المشروع / العميل **كوخ A-frame دورين — صالة ومطبخ وحمام + غرفتين وحمام وشرفة داخلية — 9.00 × 9.00 م** **عميل — A-frame 9×9**	عنوان اللوحة **المنظور والمواد**	المقياس **1:50**	التاريخ **2026-10-26**	رقم اللوحة **W-01 (1/13)**

مصنع وتد الأخشاب
Watad Wood Factory

مراجعة التصميم مقابل قواعد المصنع

المسقط الأفقي مع الفرش

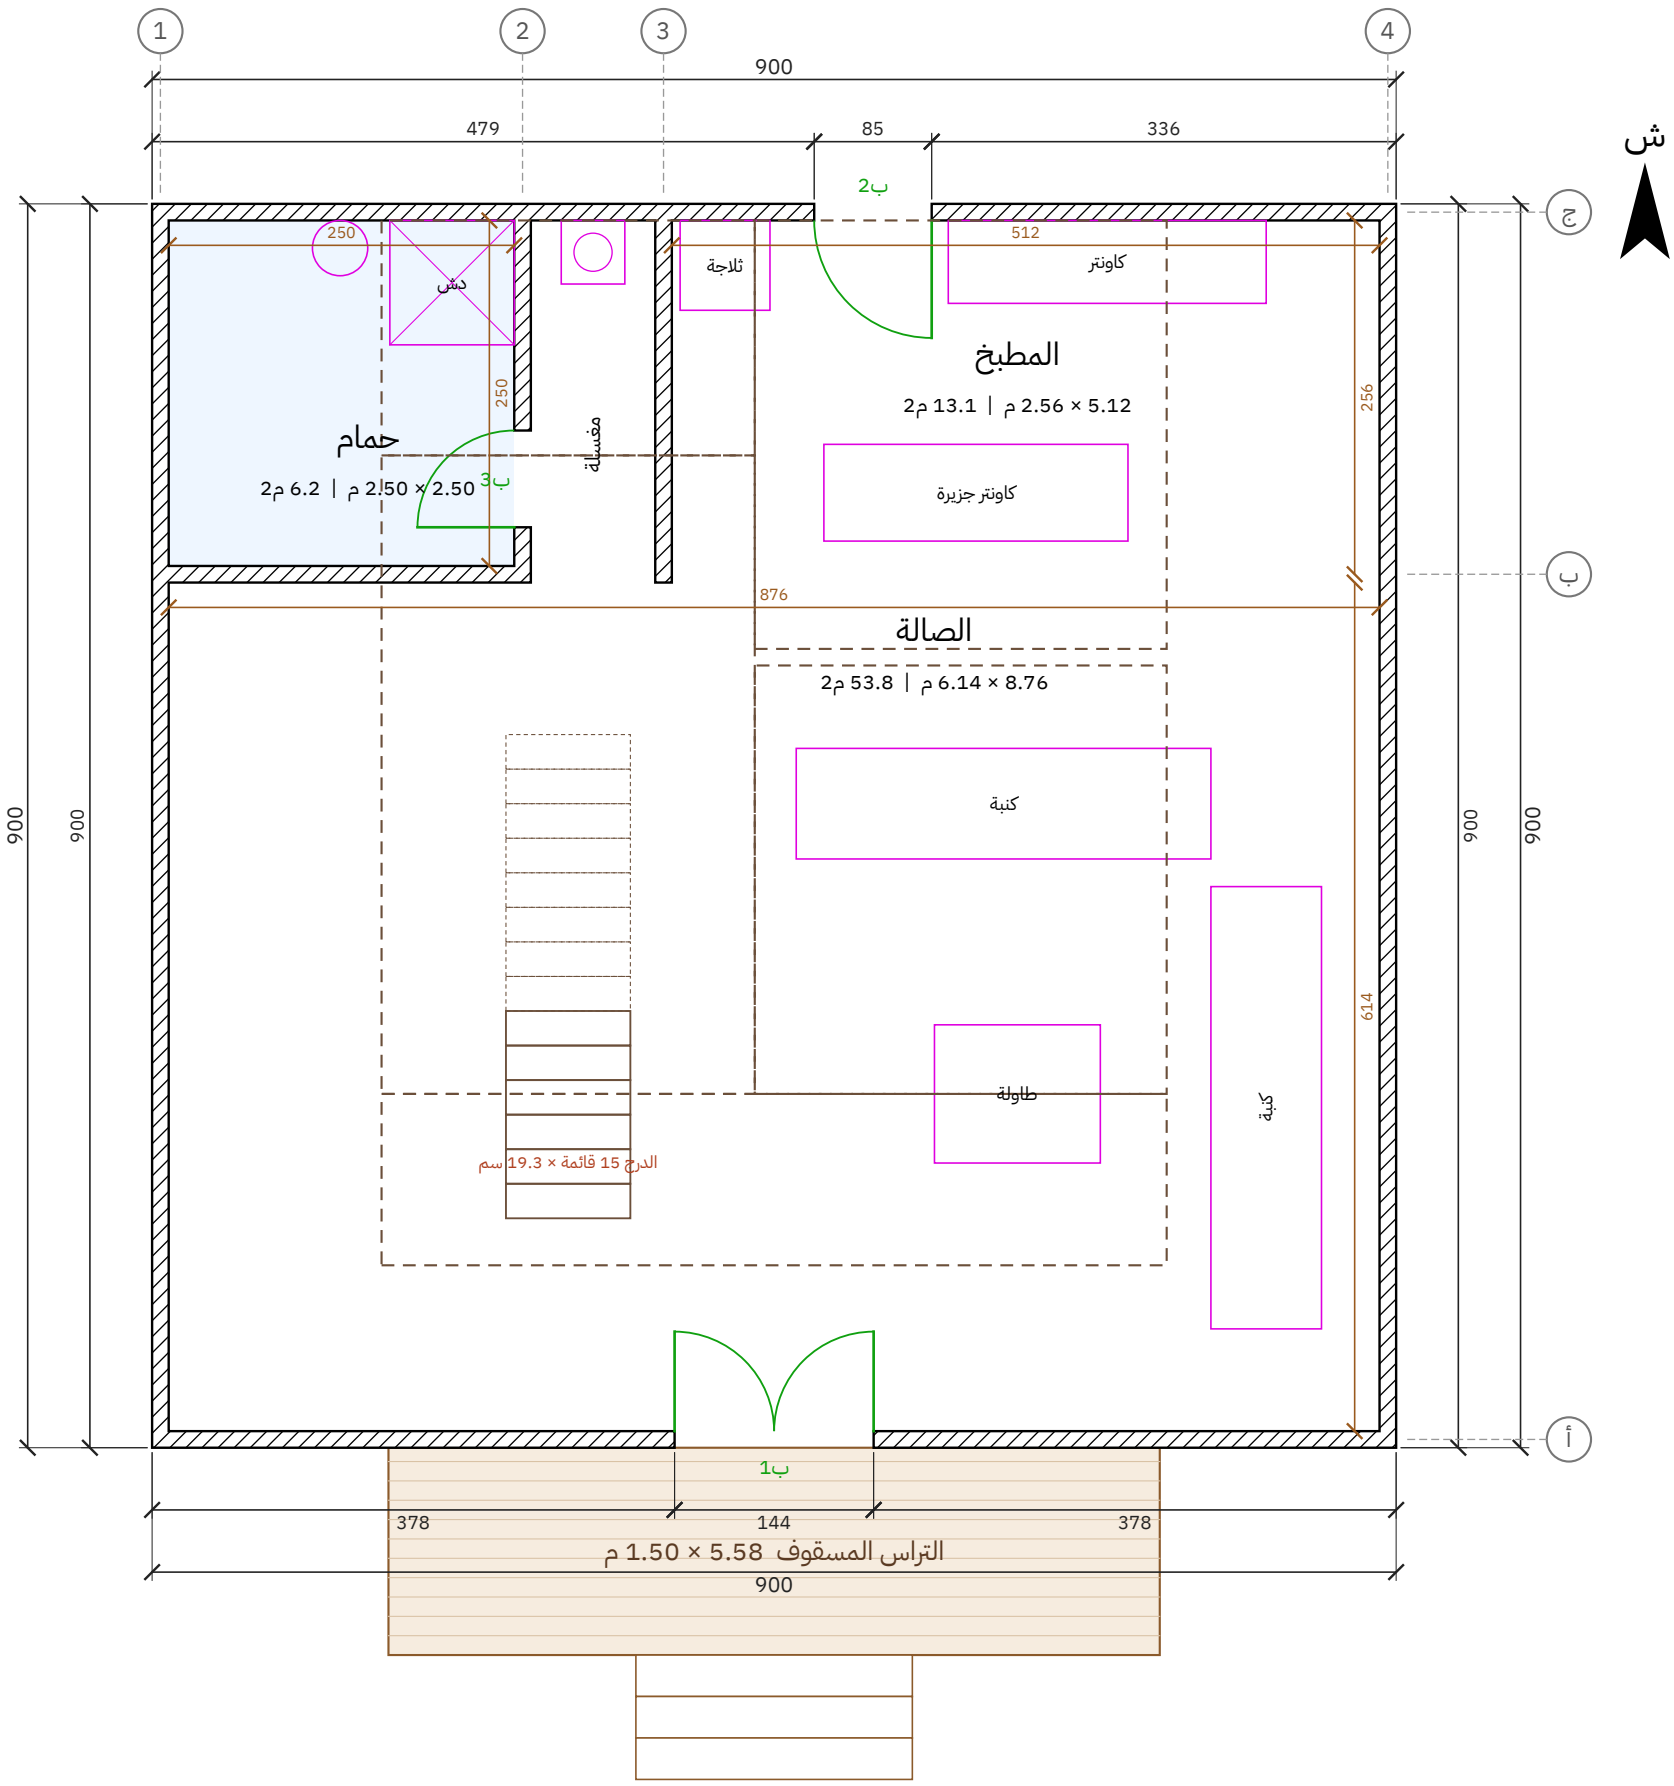
النوع	البند	التفاصيل	المقترح
تنبيه	تهوية حمام	لا يوجد شباك — يحتاج شفاط هواء.	إضافة شفاط أو شباك صغير.
ملاحظة	بحر المدادات	أطول بحر بدون جدار داخلي يحمل المداد: جهة أ: 450 سم، جهة ب: 450 سم. يحتاج رقم المصنع لأقصى بحر مسموح لتحديد المدادات اللي تُقوّى 20×5.	
ملاحظة	الصبة والدرج	ارتفاع الصبة 45 سم ← 3 درجة بقائمة 15.0 سم.	
ملاحظة	مناسيب رؤوس الفتحات	رؤوس الأبواب والشبابيك على مناسيب مختلفة: 210، 220، 230 سم.	
سؤال	يحتاج تأكيد	أقصى بحر للمداد بدون جدار داخلي قبل إضافة تقوية 7×5 (مداد 20×5)؟	
سؤال	يحتاج تأكيد	التغطية الصافية للوح التلبيس بعد التعشيق (مستنتجة مؤقتاً 18.67 سم من 280/15)؟	
سؤال	يحتاج تأكيد	هل يوضع أعمدة قصيرة فوق رأس الشباك/الباب إلى العلوي؟	
سؤال	يحتاج تأكيد	مكان الوصلة في القاعدة والعلوي إذا الجدار أطول من الطبلية؟
